Modulo per la presentazione delle osservazioni per i piani/programmi/progetti sottoposti a procedimenti di valutazione ambientale di competenza statale

ID: Codice procedura (ID_VIP/ID_MATTM) 10099

Progetto per la realizzazione e l'esercizio di un impianto eolico industriale con impianto di accumulo e delle opere connesse denominato "Poggio del Mulino", della potenza complessiva di 46,2 MW, sito in Valentano (VT) e Latera (VT).

Immagine n. 1. Cartografia del nuovo vincolo "Ambito paesaggistico, geologico e geomorfologico dell'orlo della caldera di Latera e delle sue pendici interessate dai centri eruttivi periferici" in cui ricade l'impianto eolico "Poggio del Mulino".

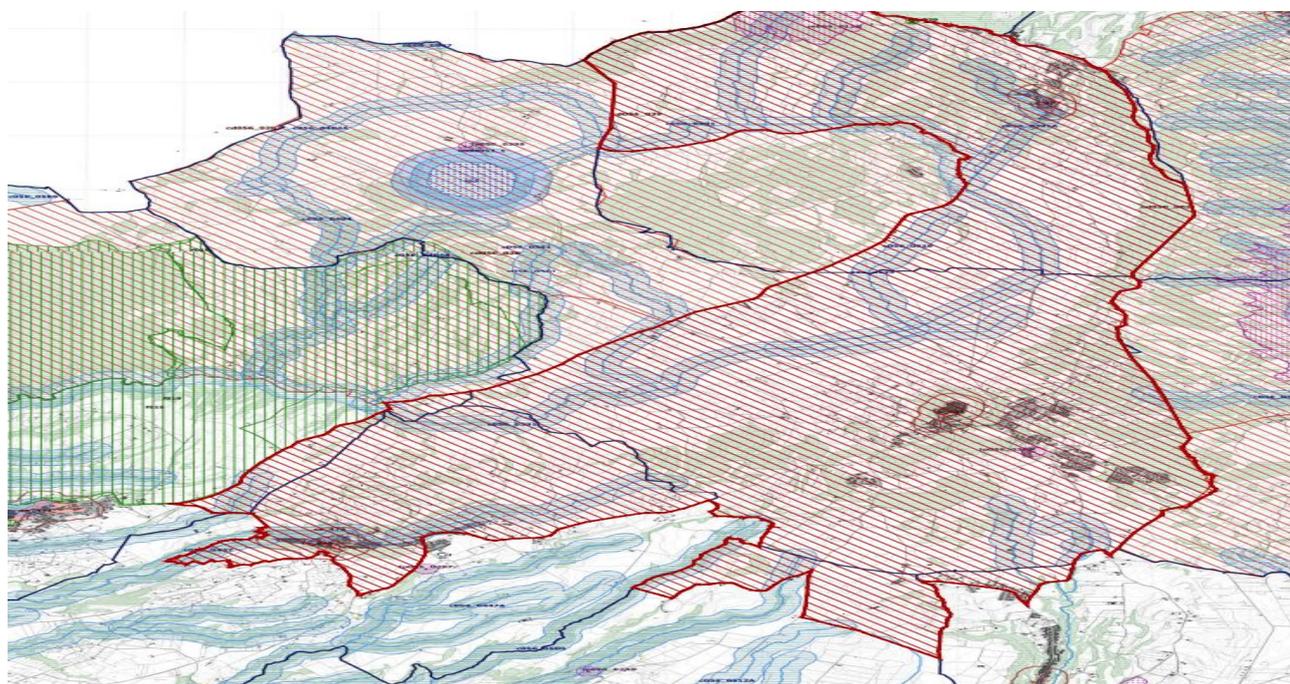
Come è illustrato nell'immagine si ribadisce che l'impianto eolico "Poggio del Mulino" ricade **completamente** all'interno del perimetro di questo nuovo vincolo di notevole interesse pubblico e quindi come affermato dal Consiglio di Stato nelle sentenze citate, l'impianto è insediato in area non idonea ai sensi dell'art. 20 comma 8 lettera c quater del D.Lgs. n. 199/2021 e ss.mm.ii. Si evidenzia inoltre che il Vincolo dell'Orlo della Caldera di Latera ha cucito insieme i due vincoli enunciati e già esistenti della Conca del Lago di Bolsena (D.M. 24.10.1960 e D.M. 22.05.1985) e la Conca del lago di Mezzano e territorio circostante (DM 22.05.1976 "Conca del Lago di Mezzano e territorio circostante" e DM 22.05.1984 "Selva del Lamone") testimoniando se ce ne

fosse stato ancora bisogno il notevole pregio paesaggistico di tutta l'area. Pregio paesaggistico arricchito dal valore naturalistico della confinante Riserva Naturale della Selva del Lamone con la sua Area Contigua e i vari siti Natura 2000 e le due aree di importanza internazionale per gli uccelli, IBA 099 Lago di Bolsena e la 012 Selva del Lamone. Da non dimenticare che la Caldera di Latera dove insisterebbe l'impianto è una zona molto ricca di siti archeologici. Inoltre, si segnala anche l'impatto sulle tradizioni agroalimentari con la zona dell'olio extravergine di oliva DOP Canino e del Pecorino Toscano DOP e altri pregiati prodotti tipici locali del Biodistretto del Lago di Bolsena.

ALLEGATO 2

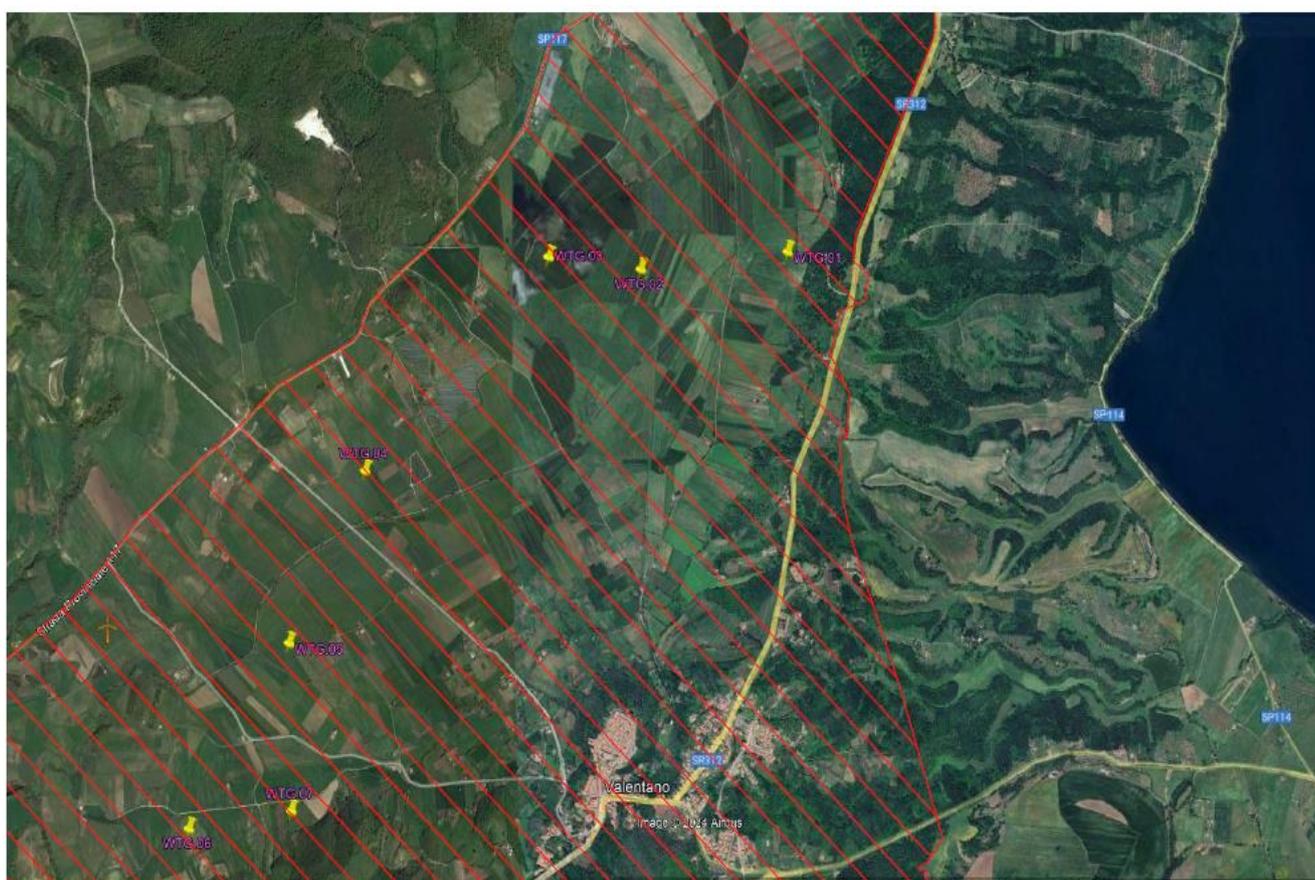
Per illustrare la posizione dei sette aerogeneratori all'interno del perimetro del vincolo dell'"Ambito paesaggistico, geologico e geomorfologico dell'orlo della caldera di Latera.." si produce apposita cartografia.

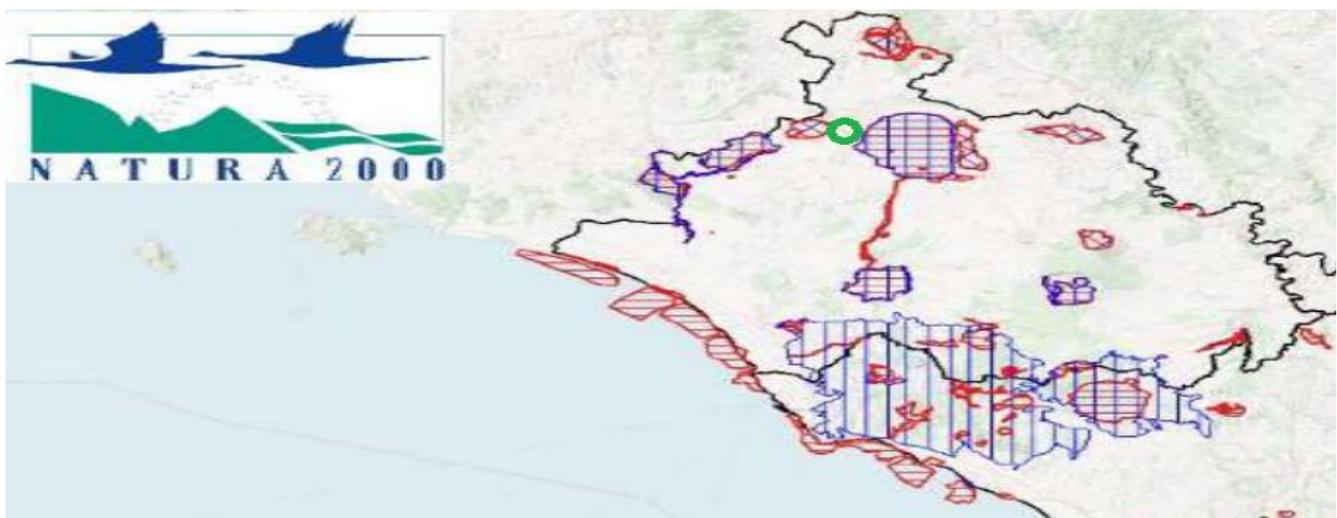
Sulla base delle distanze di 2 km evidenziate dal TAR di Lecce sezione I e di quanto previsto dalle linee guida nazionali si evidenzia che tutti e sette gli

aerogeneratori sono ad una distanza di 2 km o leggermente superiore rispetto ad altri impianti fotovoltaici, geotermici o eolici.

Infatti, l'Aerogeneratore WTG 01 tra 900 e 1,9 km si si cumula con impianti fotovoltaici e l'impianto geotermico "Latera". L'Aerogeneratore WTG 02 ha nel raggio di una distanza compresa tra 300 e 1750 metri con impianti fotovoltaici e con l'impianto geotermico citato. L'Aerogeneratore WTG 03 a 590 dal WTG 02 si cumula ugualmente con l'impianto geotermico a 1300 metri ed a 600 metri con l'impianto fotovoltaico esistente nell'area. L'Aerogeneratore WTG 04 si cumula tra 250 e 700 metri con due impianti fotovoltaici. L'Aerogeneratore WTG 05 avrebbe a 1150 un aerogeneratore (VAL 7) delle stesse sue dimensioni del progetto eolico "Vallerosa" in VIA alla Regione Lazio e tra 1200 e 1600 metri 3 impianti fotovoltaici già insediati. L'Aerogeneratore WTG 06 a 1330 metri l'aerogeneratore VAL 7, a 600 metri la WTG 07 e tra 2300 e 2500 altri due aerogeneratori (FA 1 e FA 2) delle stesse sue dimensioni sempre del progetto eolico Vallerosa. Anche se ad una distanza di poche centinaia di metri superiore ai 2 km si troverebbe l'impianto fotovoltaico "Agricastro". L'Aerogeneratore WTG 07 a 1600 metri l'aerogeneratore delle stesse sue dimensioni VAL 7 ed a circa 2 km un impianto fotovoltaico. Il cumulo di questi impianti si avrebbe all'interno di un poligono con un perimetro di poco più di 18 km.

IMMAGINE n. 1. CUMULO IMPIANTI EOLICI nella TUSCIA

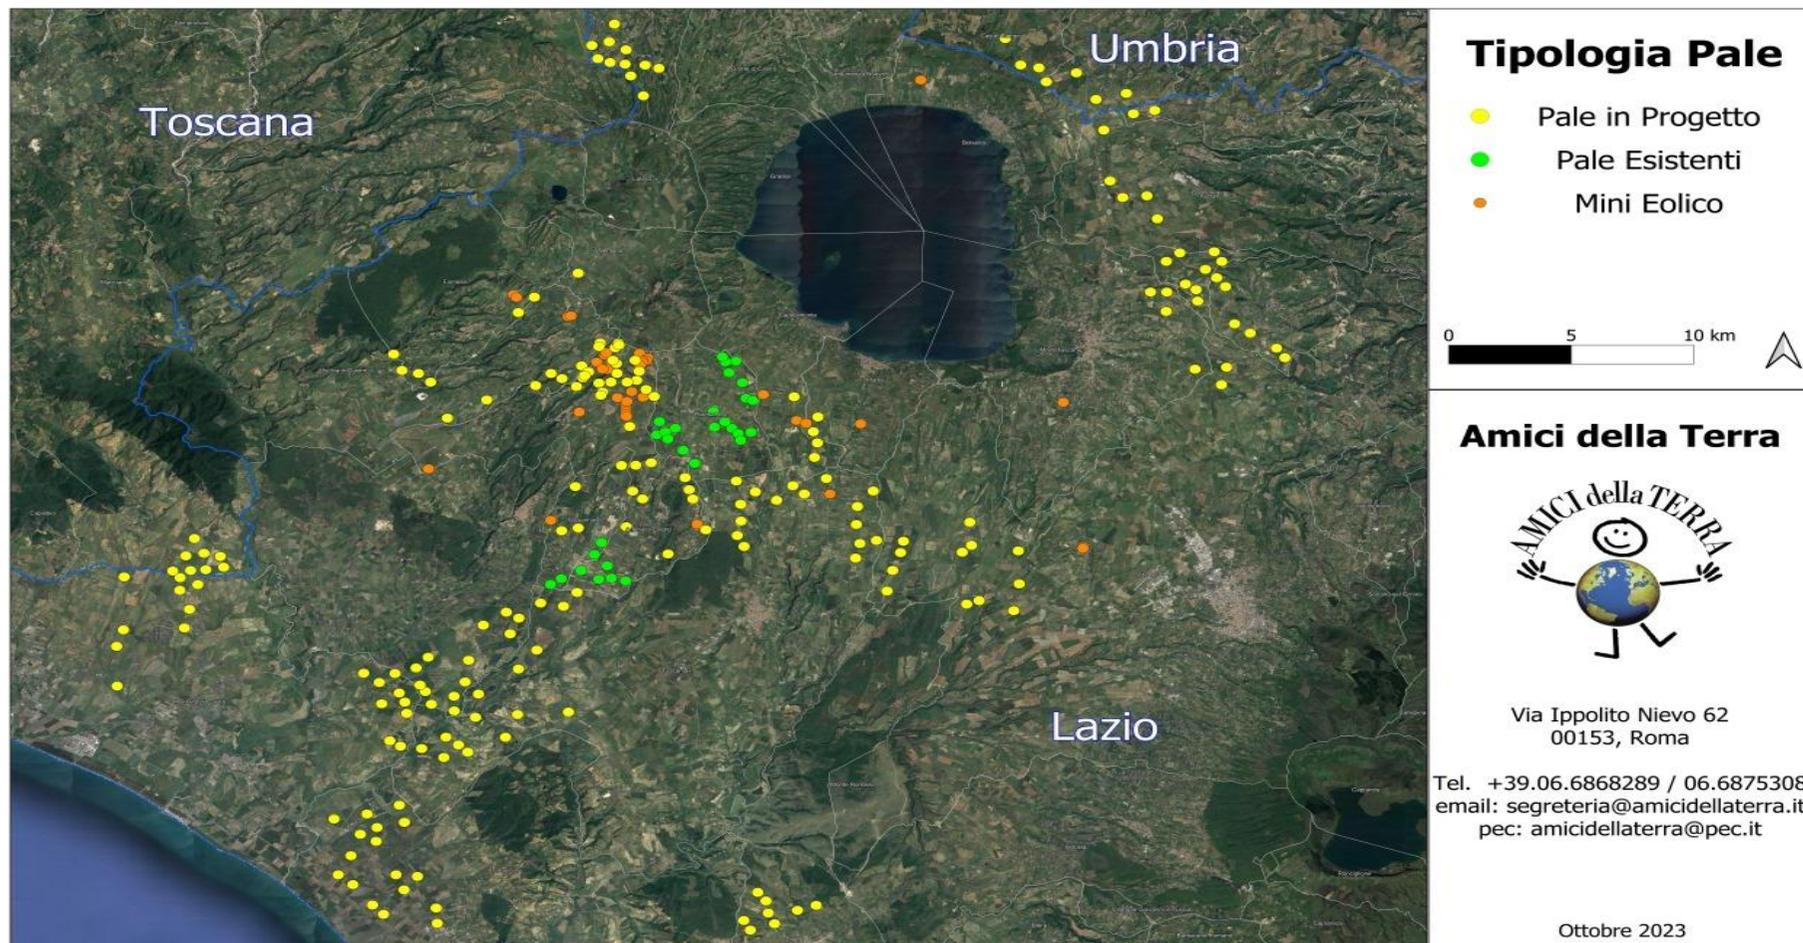
Si allegano i files degli impianti eolici esistenti, in progetto ed approvati che mostrano il cumulo e l'intervisibilità degli impianti eolici nell'area vasta del viterbese e zone di confine Umbria e Toscana. (Cfr. Allegato C-immagini n. 1 e 2). Per il cumulo e la saturazione della Tuscia da impianti FER si allega anche il file che dettaglia il notevole numero e le diverse località nelle quali sono presenti e sono stati progettati dal 2008 al 2023 (Cfr. Allegati A e B).

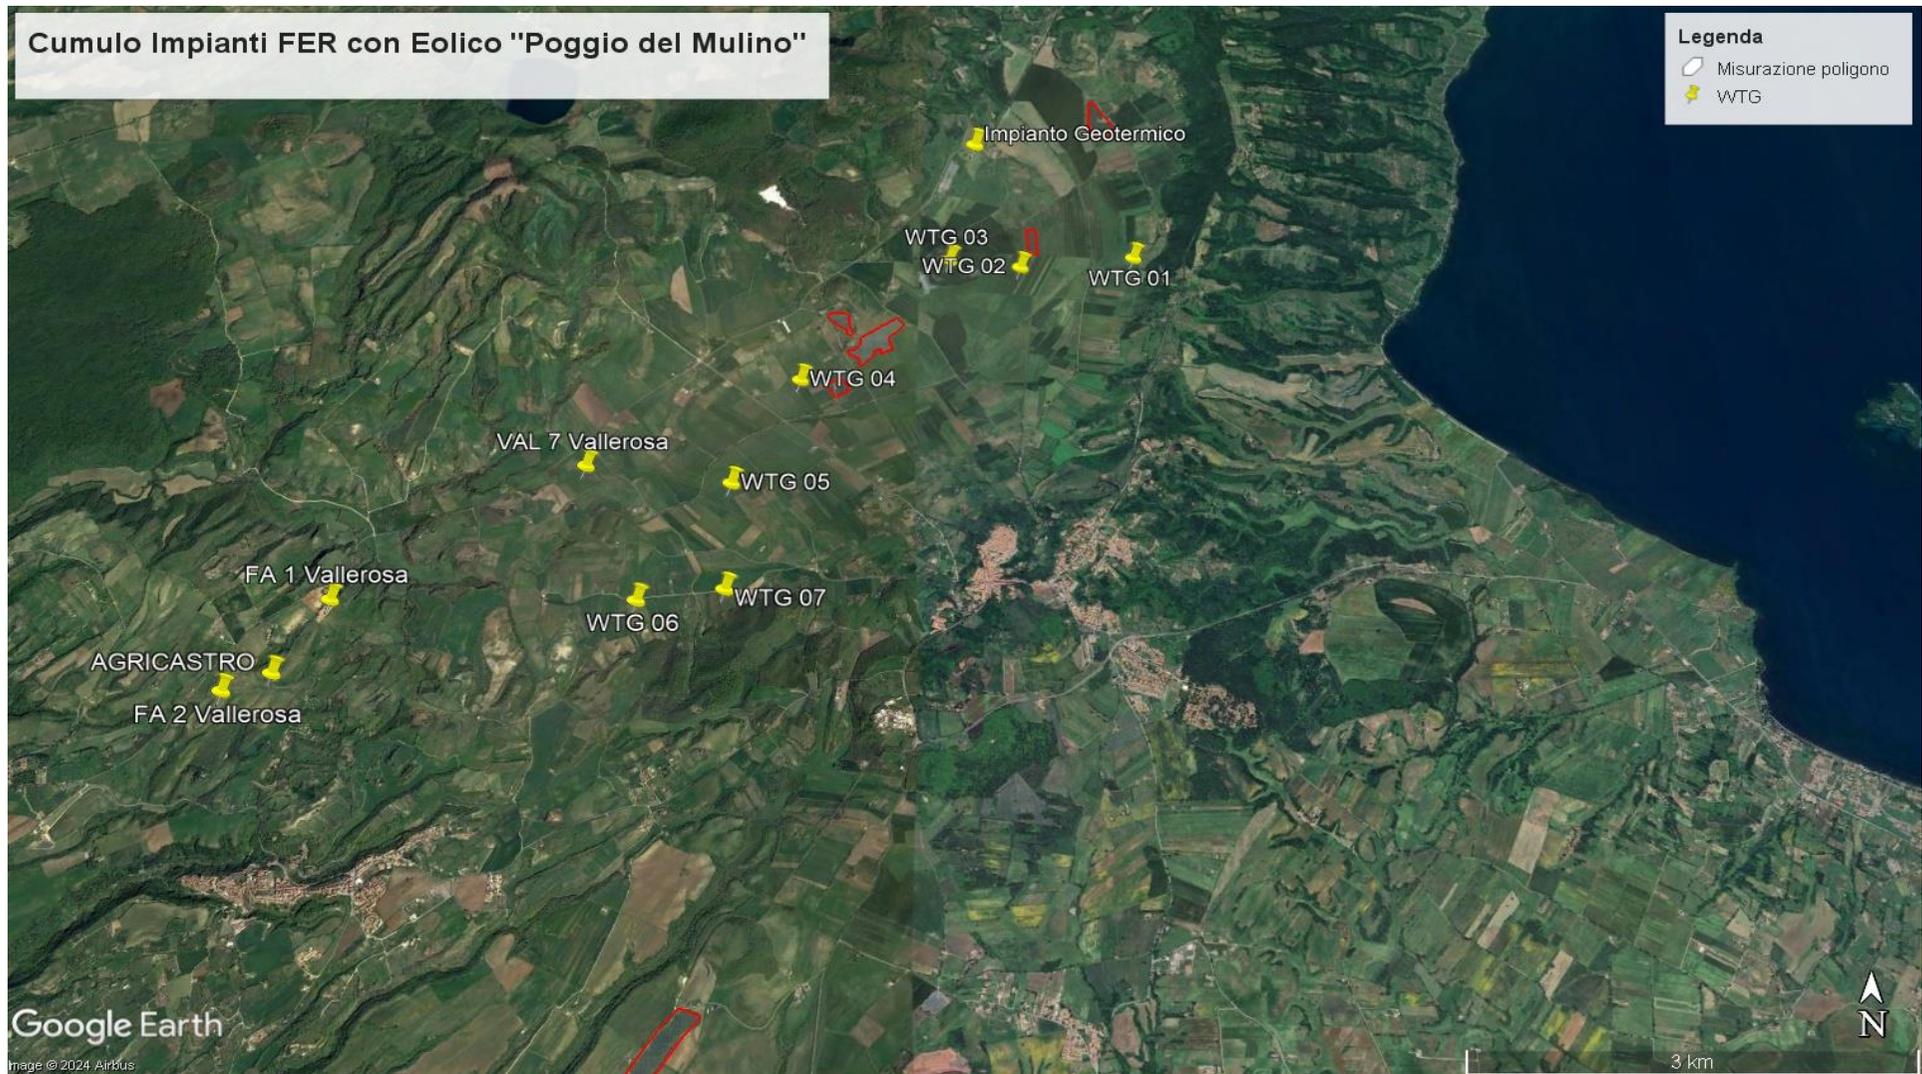
Le carenze dei due documenti prodotti dalla proponente sono subito evidenti se si considera che in uno spazio che va da poco più di un km a tre km si trovano tre aerogeneratori delle stesse dimensioni del progetto eolico industriale "Vallerosa" in VIA presso la Regione Lazio, diversi impianti fotovoltaici esistenti anche più vicini e un altro denominato "Agricastro" di 61 ha in VIA al Mase così come un impianto geotermico pilota denominato "Latera" sempre in VIA al Mase (Cfr. Immagine n. 3 dell'Allegato 1).
